**Dodatek č. 1 ke smlouvě o dílo ze dne 15. 2. 2017**  
uzavřené podle §§ 2586 a násl. zákona č. 89/2012 Sb., občanský zákoník,  
č. smlouvy objednatel KÚ-00365/2017-700-02020

1. Článek II. Předmět smlouvy odst. 1 smlouvy se mění tak, že se mění rozsah rekonstrukce fasád a izolace obvodových stěn budovy Katastrálního úřadu pro Jihomoravský kraj na Moravském náměstí 1 v Brně a s tím související projektová dokumentace podle následující tabulky a příloh č. 1 až 9 tohoto dodatku:

## MÍSTODRŽITELSKÝ PALÁC, Moravské náměstí 1, k.ú. Město Brno, č.p.1

# NÁČRTEK ZPŮSOBU SEŠITÍ TRHLIN

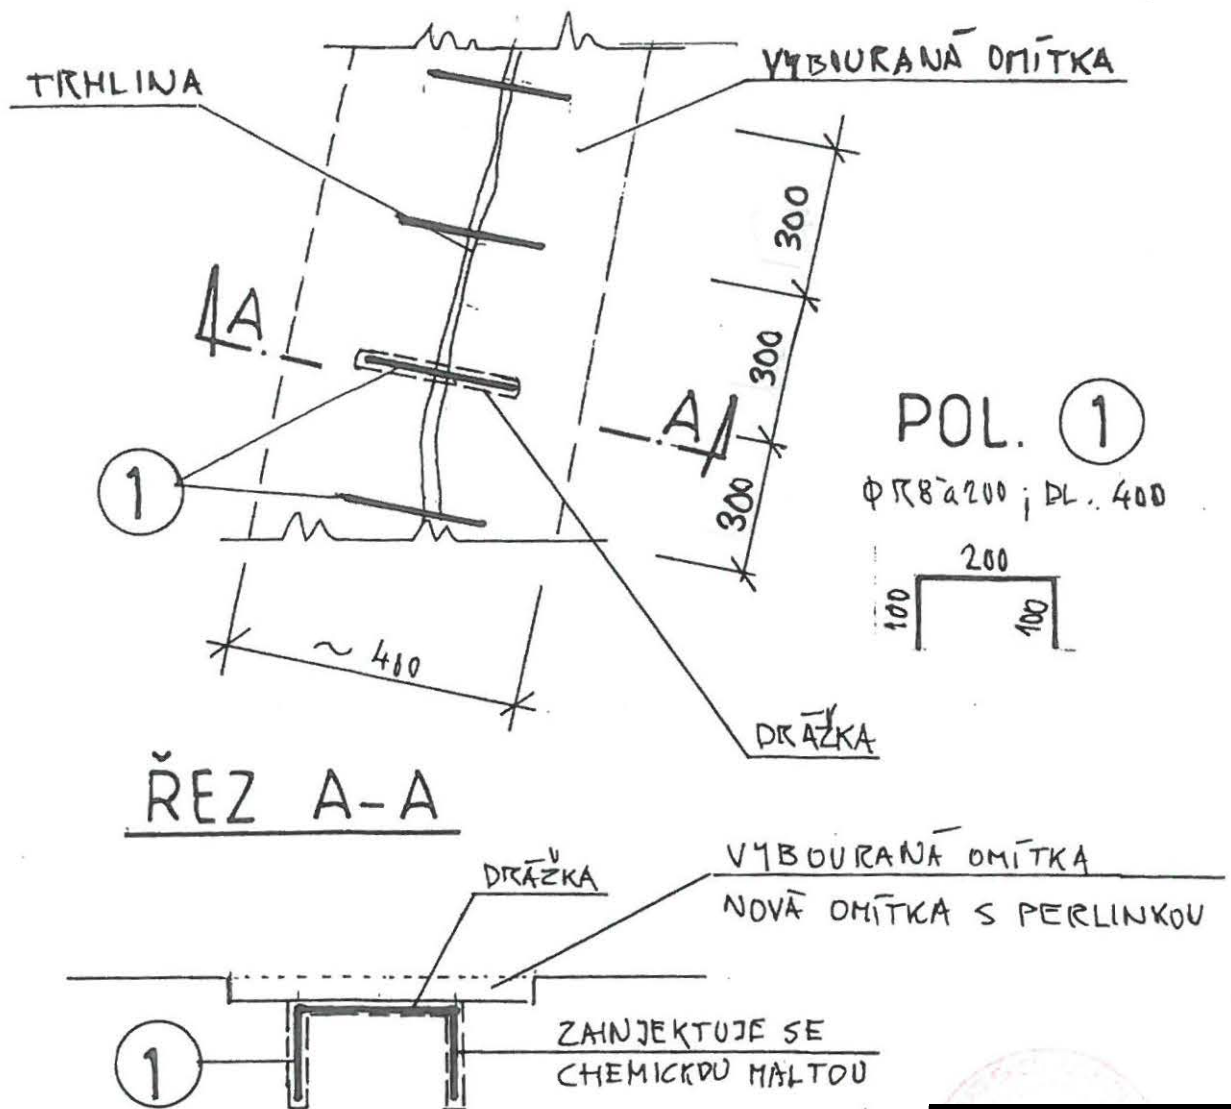
## NÁVRH OPRAV TRHLIN V NOSNÉM ZDIVU OBVODOVÝCH STĚN

V souvislosti s obnovy fasády místodržitelského paláce v Brně v objektu Katastrálního úřadu pro Jihomoravský kraj v rámci obnovy omítkových vrstev v přízemí bylo zjištěno, že některé praskliny ve fasádě nejsou povrchového charakteru, ale zasahují nejen do stávajících druhotných cihelných přízdívek soklu (cihly na kant či v jedné vrstvě tl. 150mm), ale projevují se i v historickém zdivu z lomového kamene či smíšeném zdivu pod parapety oken v přízemí. Nad suprafenestrami oken v přízemí pak navazují trhliny i v úrovni kordonové římsy. Z důvodů zajištění větší trvanlivosti obnovených omítek i restaurovaných architektonických prvků fasády je navrženo statické zajištění stávajících trhlín zdiva v přízemí sešitím.

Odpoledne 9.3.2017 byla provedena obhlídka trhlín za účasti projektanta, stavbyvedoucího a zástupce investora. Na základě posouzení stavu zdiva po odstranění omítek soklu bylo navrženo následující řešení: Předpokládá se sešití trhlín pod okny v přízemí dle přiloženého výkresu (po cca 300 mm) a následně pod kordonovou římsou vždy 2 skoby nad suprafenestrou.

## POSTUP PRACÍ:

- 1/ PODĚL TRHLINY SE VYBOURÁ OMÍTKA A PRO POL. ① SE ODVRTAJÍ OTVORY  $\Phi 108$  MM DO HLoubKY 130 MM A ZÁKOVĚNĚ SE PŘEVEDOU DRÁŽKY.
- 2/ POLOŽKY ① SE ZAINJEKTUJÍ CHEMICKOU MALTOU.
- 3/ ZAINJEKTUJE SE TAKÉ SPÁRA TRHLINY. V PŘÍPADĚ ŽE ŠÍŘKA TRHLINY JE MALÁ PŘEVEDE SE VE SPÁRĚ MVRTANÝ OTVOR DO HLoubKY cca 200 MM A INJEKTÁŽ SE PŘEVEDE TĚMITO OTVORY.

КОНТРОЛЬ СТРОИТЕЛЬНОГО ПРОЦЕССА

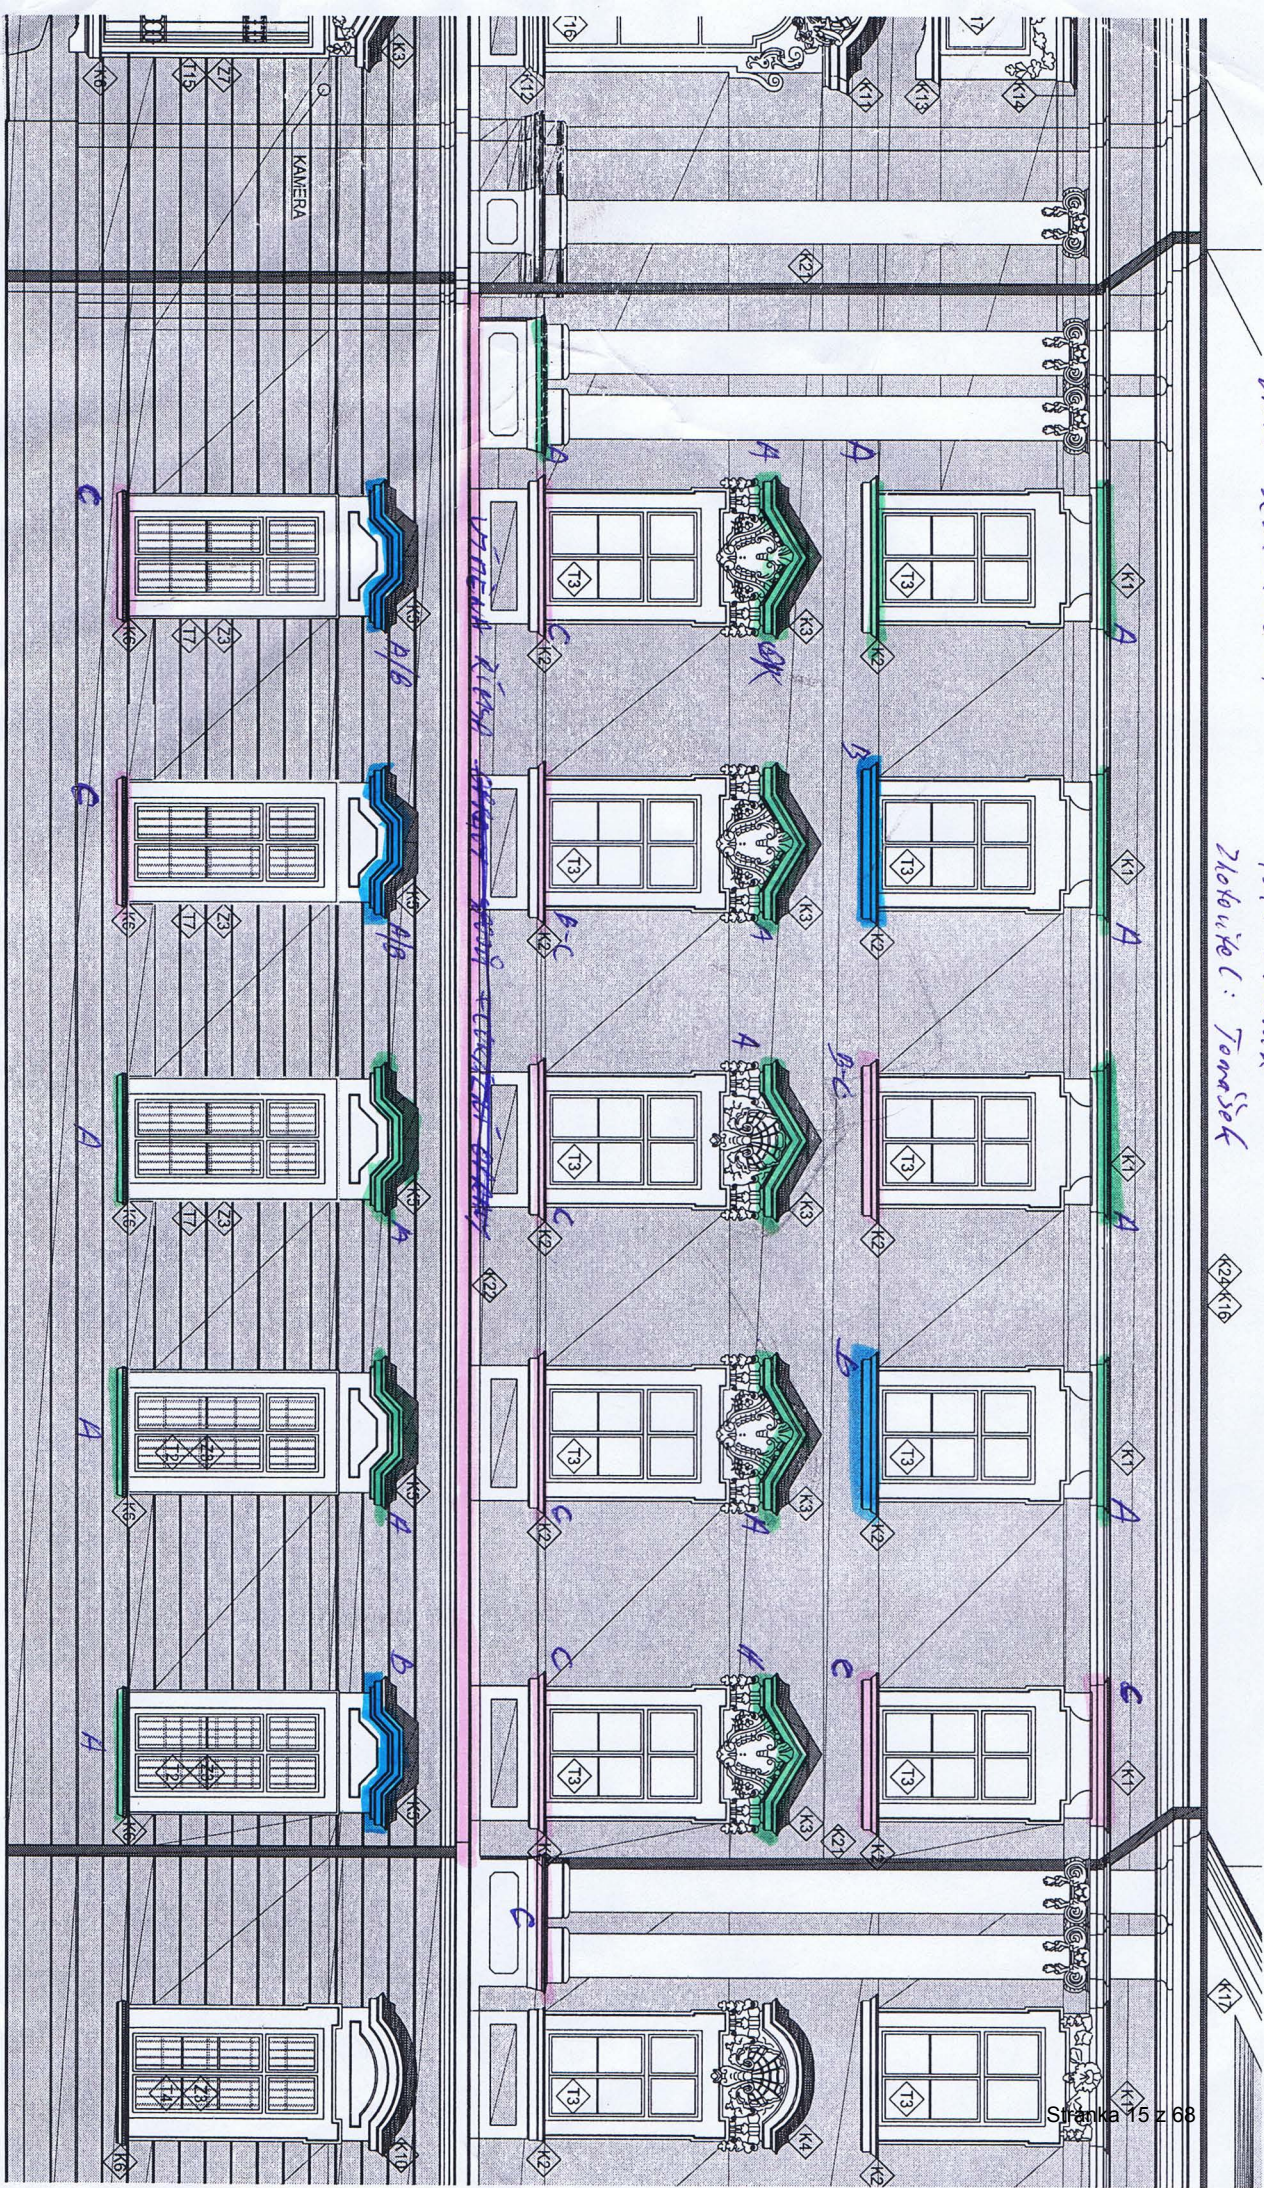
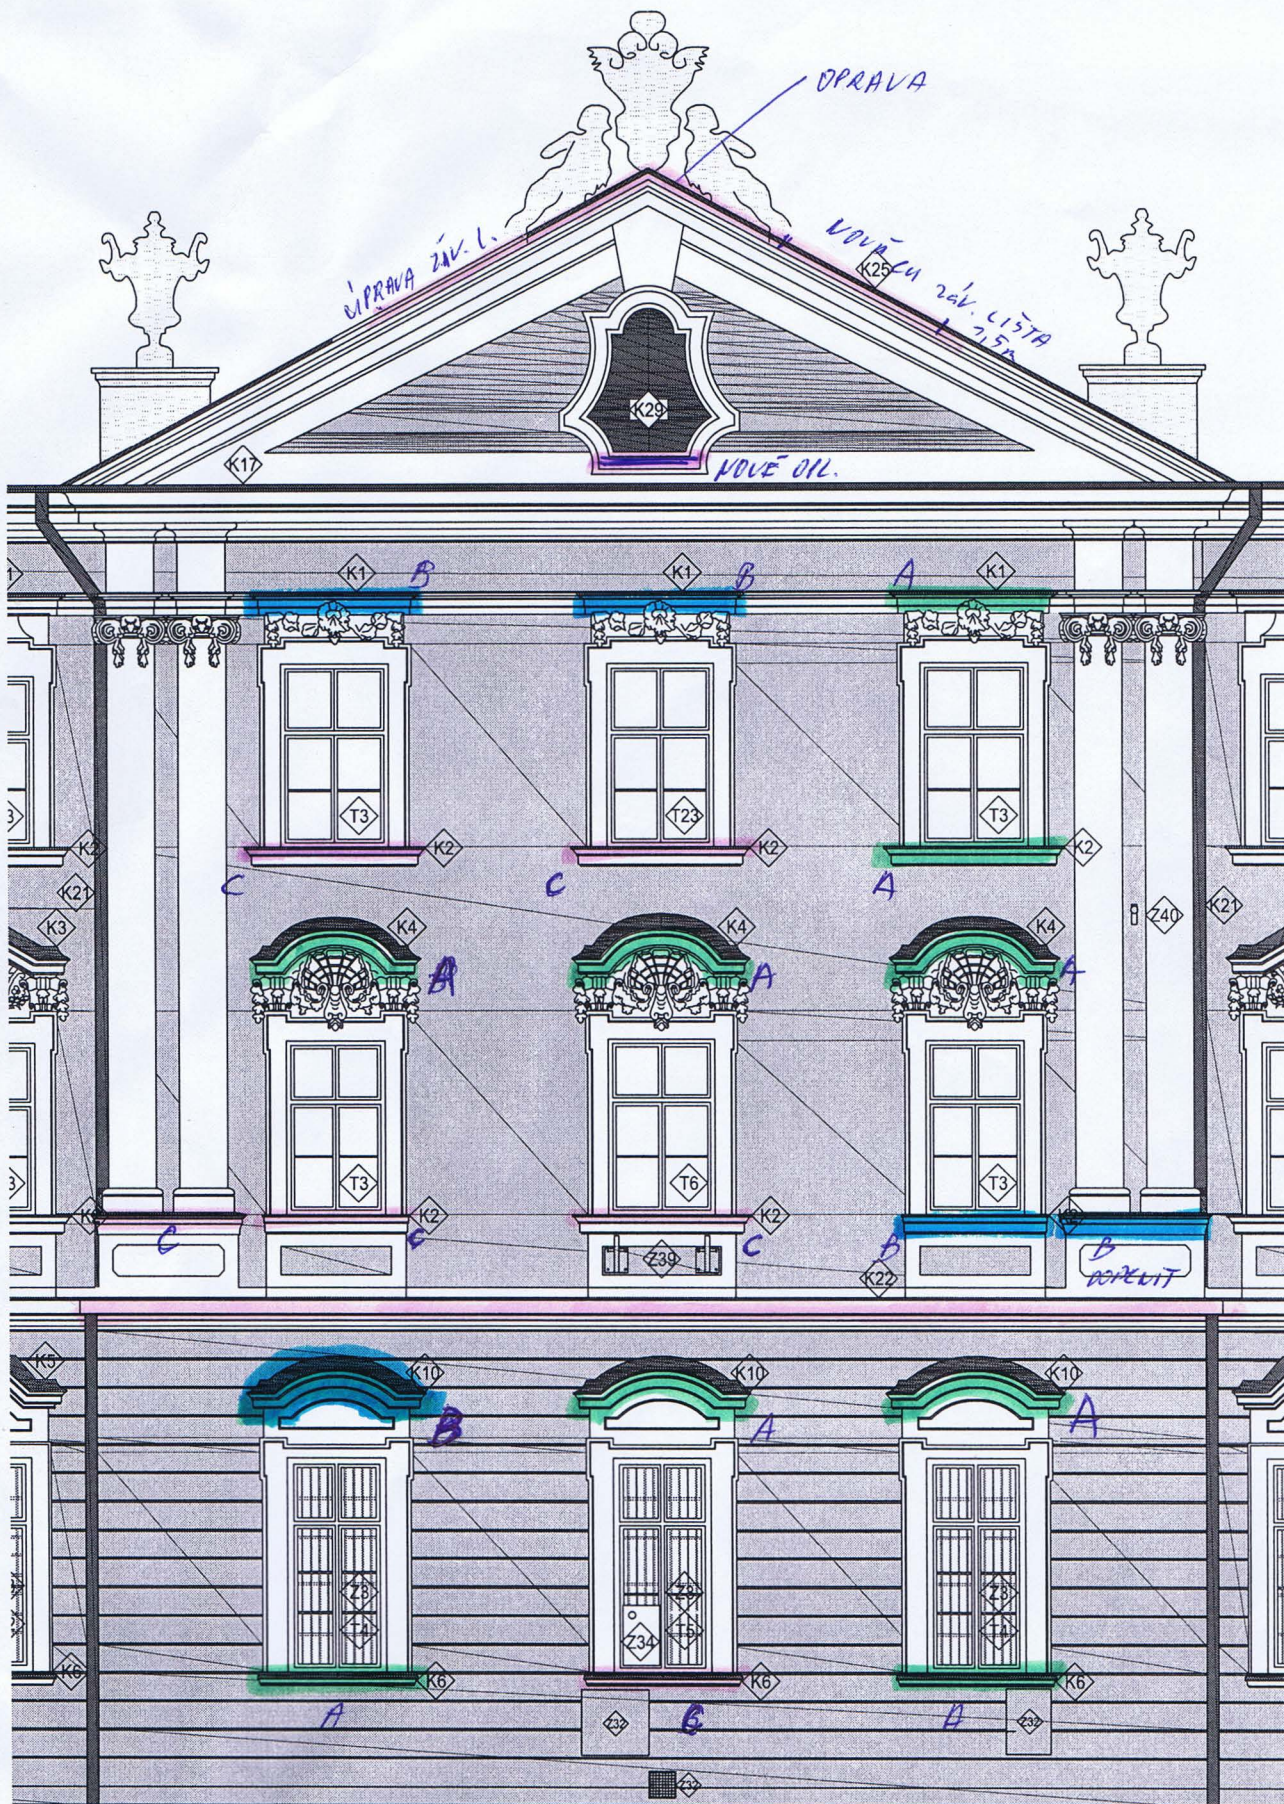
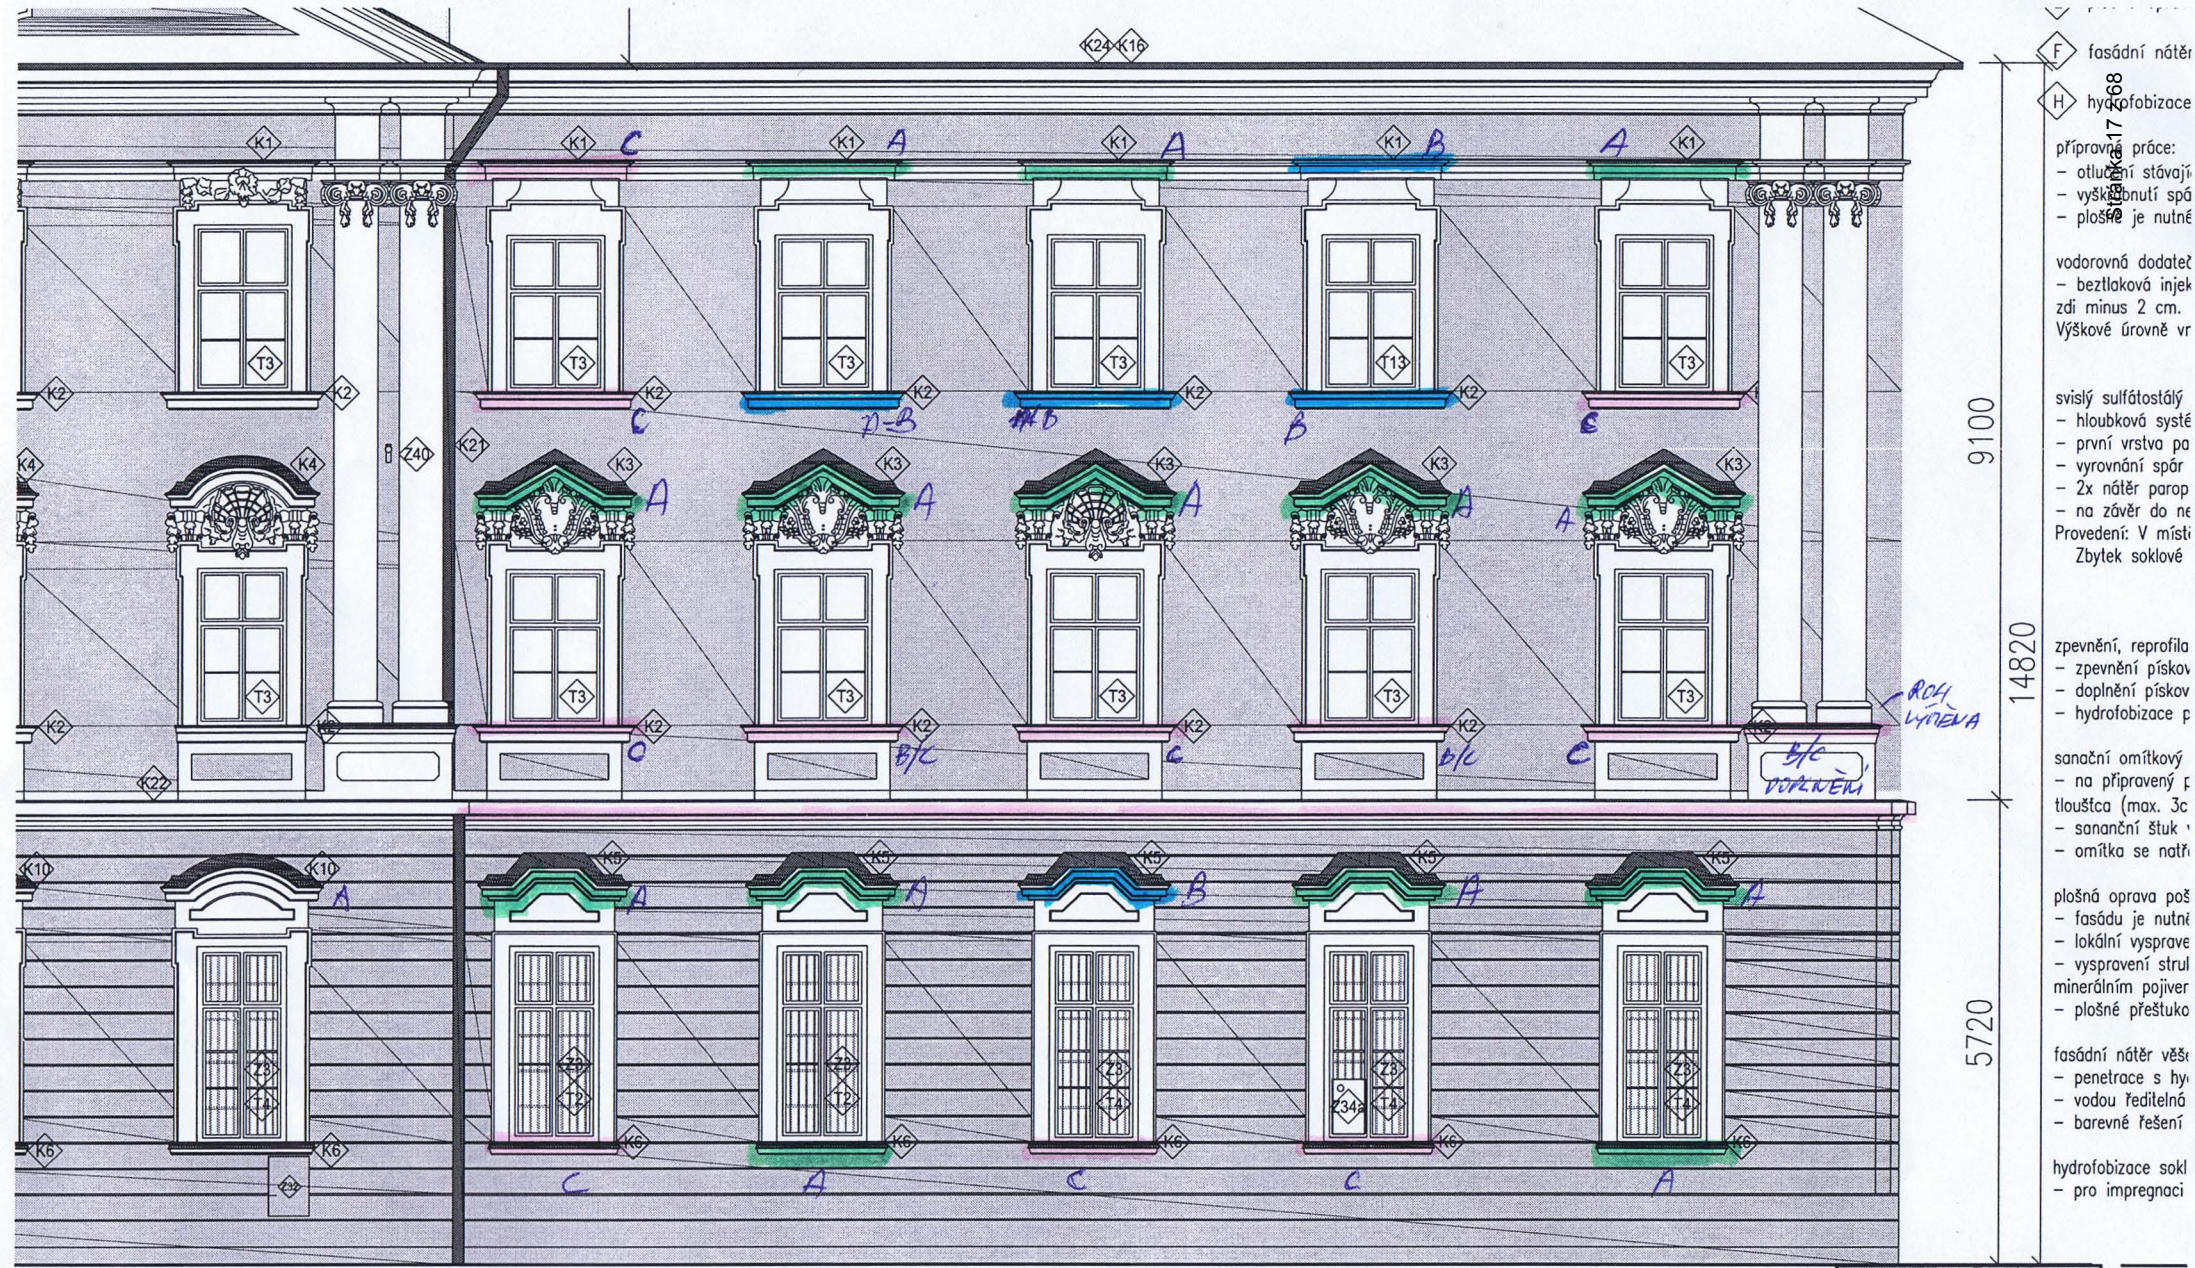
Klempířské prvky jsou označeny následovně: A (zeleně) = v pořádku,  
 B (modře) = k opravě, C (červeně) = poškozené / k výměně.

Klempířské prvky jsou označeny následovně: A (zeleně) = v pořádku, B (modře) = k opravě, C (červeně) = poškozené / k výměně.

Klempířské prvky jsou označeny následovně: A (zeleně) = v pořádku, B (modře) = k opravě, C (červeně) = poškozené / k výměně.
